志賀原子力発電所2号炉 敷地の地質・地質構造について

評価対象断層の選定
(コメント回答)

2020年9月16日
北陸電力株式会社

【第849回審査会合時からの変更点】

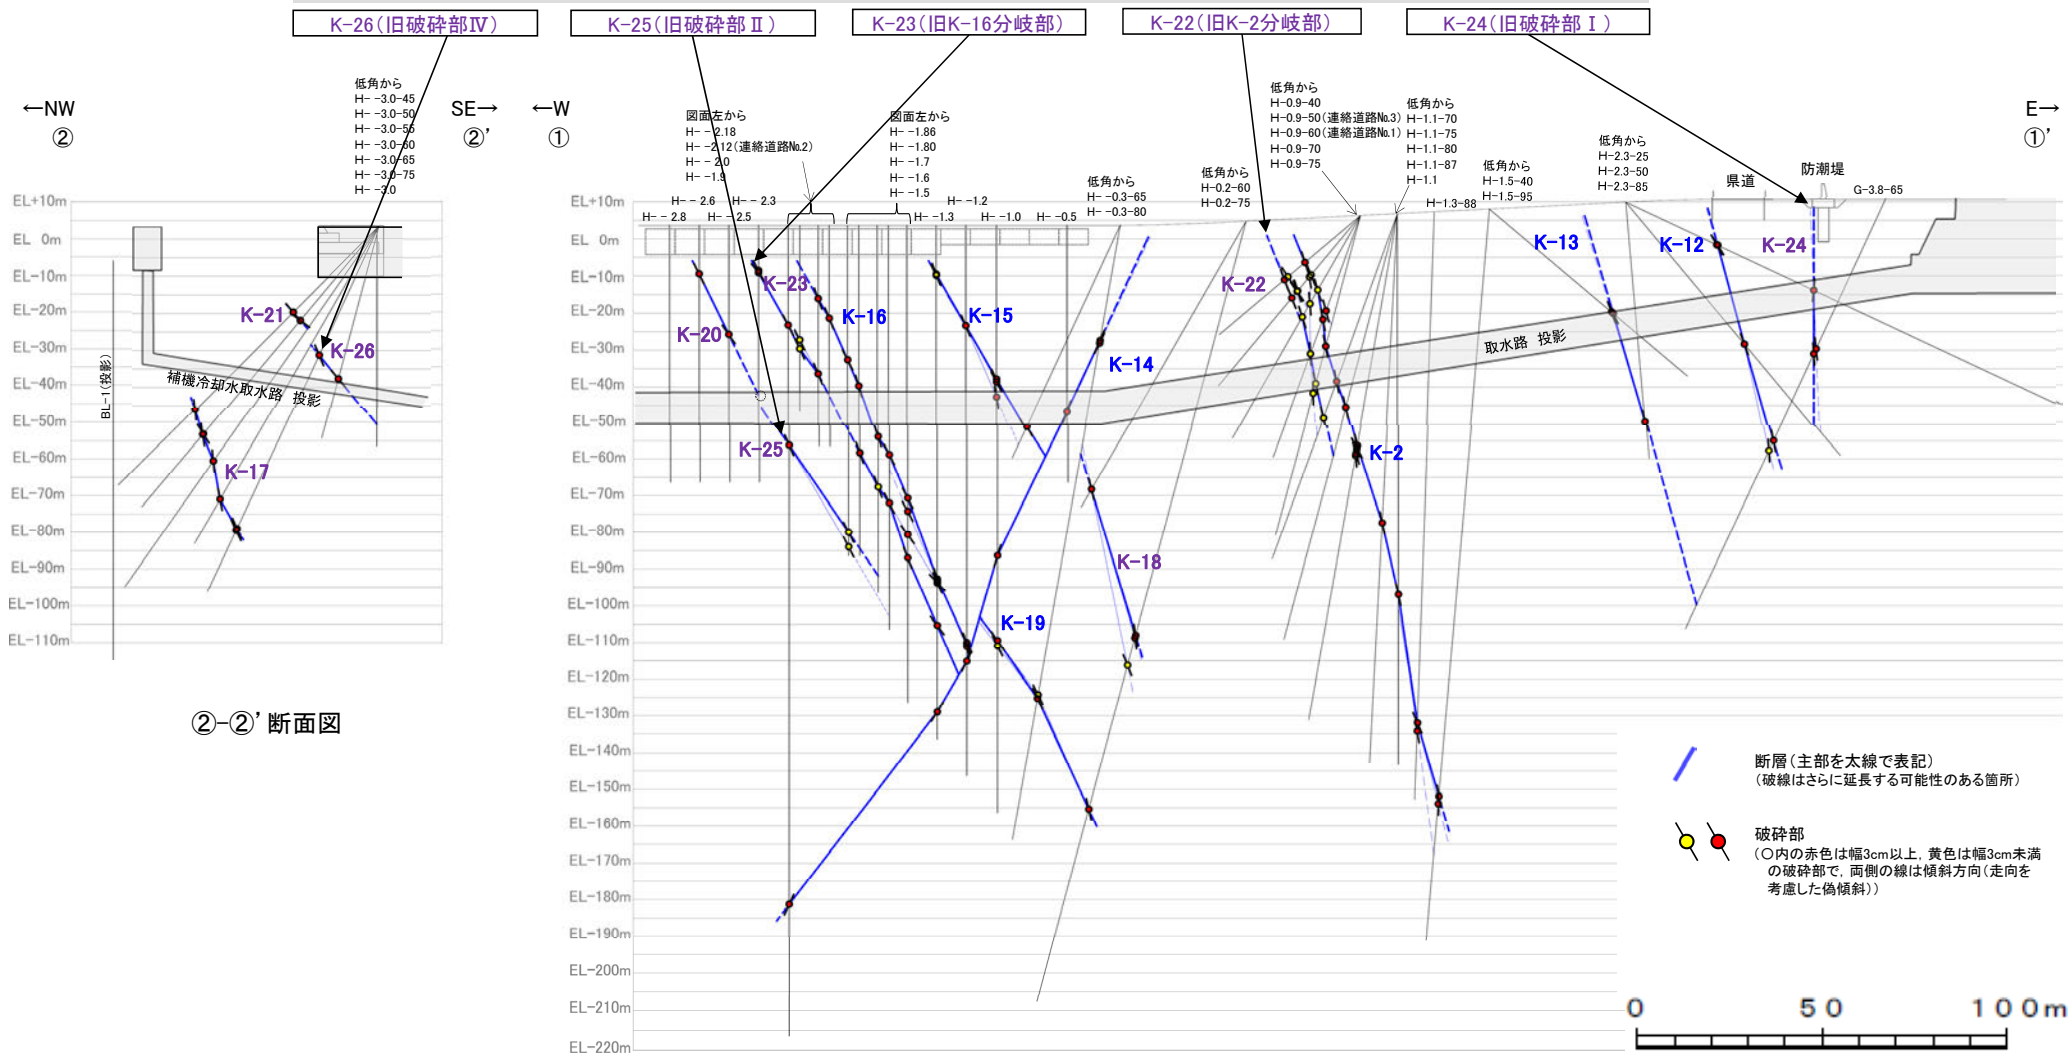
区分	No.	コメント			回答	備考
		開催回	日付	内容		
評価対象断層の選定	93	第849回	2020.3.13	K-2, K-16の分岐部については主部との離隔もあること、また、破砕部Ⅰ、Ⅱ、Ⅳについては取水路に分布するものもあることから、それぞれ個別の断層として扱い、選定手順に基づき評価対象断層とするか否かについて検討すること。	今回説明	
評価対象断層の選定	94	第849回	2020.3.13	取水路に分布しないと評価している断層のうち、K-17, K-18, K-20, K-21について、調査位置が取水路位置から離隔していることによる不確かさも考慮し、これらが取水路に分布する断層か否かを判断すること。	今回説明	
評価対象断層の選定	95	第849回	2020.3.13	K-4, K-5及びK-2の分岐部(破砕部B)の深部方向における断層配置や切断関係について整理し、説明すること。	今回説明	
評価対象断層の選定	96	第849回	2020.3.13	系統区分のⅡ・逆系において、西傾斜と東傾斜で連続性等の分布の特徴が異なることから、傾斜方向も加味して別の系統として区分するか、もしくは、同系統として区分する妥当性について説明すること。	今回説明	
活動性評価(鉱物脈)	99	第875回	2020.7.10	活動性評価に用いている鉱物脈が敷地に広く分布していることを確認する観点から、敷地内のどこにどのような鉱物が確認されているかを整理して示すこと。		次回以降説明予定
活動性評価(鉱物脈)	100	第875回	2020.7.10	敷地内における変質鉱物等の直接的な観察結果に基づき、それらの生成順序について説明すること。		次回以降説明予定
活動性評価(鉱物脈)	101	第875回	2020.7.10	鉱物脈法に用いている碎屑岩脈の固結の程度について説明すること。また、薄片観察において、Ⅰ、Ⅱ等と分帯しているもののうち、どこが粘土状破砕部なのかが分かるように資料に記載すること。		次回以降説明予定
活動性評価(鉱物脈)	102	第875回	2020.7.10	敷地周辺に分布する穴水累層中の変質鉱物について、客観的な観察事実に基づき、敷地と同じような変質の状況が敷地周辺に広範囲で認められること及び鉱物脈の生成時期が古いことを説明すること。		次回以降説明予定

No	コメント	回答概要	記載頁
93	K-2, K-16の分岐部については主部との離隔もあること、また、破砕部Ⅰ, Ⅱ, Ⅳについては取水路に分布するものもあることから、それぞれ個別の断層として扱い、選定手順に基づき評価対象断層とするか否かについて検討すること。	<ul style="list-style-type: none"> ・K-2, K-16分岐部については、主部との離隔があることを考慮し、個別の断層K-22, K-23として抽出した。このK-22, K-23について、運動方向のデータを新たに取得し、系統区分を行った結果、K-2, K-18等と同系統となることが確認できたことから、選定手順に基づき、断層規模の大きいK-2, K-18に評価を代表させた。 ・破砕部Ⅰについては、取水路深度付近に分布することを考慮し、個別の断層K-24として抽出した。このK-24について、隣接するK-12との関係を確認した結果、K-24はK-12を越えて連続せず、K-12に比べて破砕部の幅も小さいことから、選定手順に基づき、評価対象とせず、評価対象断層として選定されているK-2とK-18(K-12と同系統)に評価を代表させた。 ・破砕部Ⅱ, Ⅳについては、取水路深度付近に分布することを考慮し、個別の断層K-25, K-26として抽出した。このK-25, K-26について、運動方向のデータを新たに取得し、系統区分を行った結果、K-2, K-18等と同系統となることが確認できたことから、選定手順に基づき、断層規模の大きいK-2, K-18に評価を代表させた。 	<p>2.3(1) (P.21, 22) 2.3(1)b (P.23, 29～37) 4.3 (P.158) 4.5 (P.189, 190) 4.6 (P.193, 194, 210～212)</p>
94	取水路に分布しないと評価している断層のうち、K-17, K-18, K-20, K-21について、調査位置が取水路位置から離隔していることによる不確かさも考慮し、これらが取水路に分布する断層か否かを判断すること。	<ul style="list-style-type: none"> ・K-17, K-18, K-20, K-21について、ボーリング調査位置の各断層の走向を基に取水路位置に延長させると、K-17は取水路とは離隔し、K-18, K-20, K-21は取水路深度付近には認められない。しかし、いずれの断層も取水路と近接して分布することから、ボーリング調査位置が取水路位置から離隔していることによる不確かさを考慮し、K-17, K-18, K-20, K-21は取水路設置面に分布すると評価した。 	<p>2.3(1)b (P.23, 29～33, 36, 37)</p>

○海岸部の断層のうち、K-2及びK-16の分岐部としていた箇所については、主部との離隔があることを考慮して個別の断層K-22、K-23として抽出し、破砕部Ⅰ、Ⅱ、Ⅳとしていた箇所についても、取水路深度付近に分布することを考慮して個別の断層K-24、K-25、K-26として抽出した(海岸部の断層はK-1~K-26の計26本)。
○また、取水路設置面に分布する断層としては、これまでのK-2、K-4、K-5、K-12~K-16の8本に加え、取水路と交差するK-22、K-23、K-26及びボーリング調査位置が取水路位置から離隔していることによる不確かさを考慮して取水路に近接するK-17、K-18、K-20、K-21、K-25を新たに追加した計16本と評価した。

新たに抽出した個別の断層(5本)

新たに取水路設置面に分布する断層(8本)

K-17, K-18, K-20, K-21, K-22, K-23, K-25, K-26
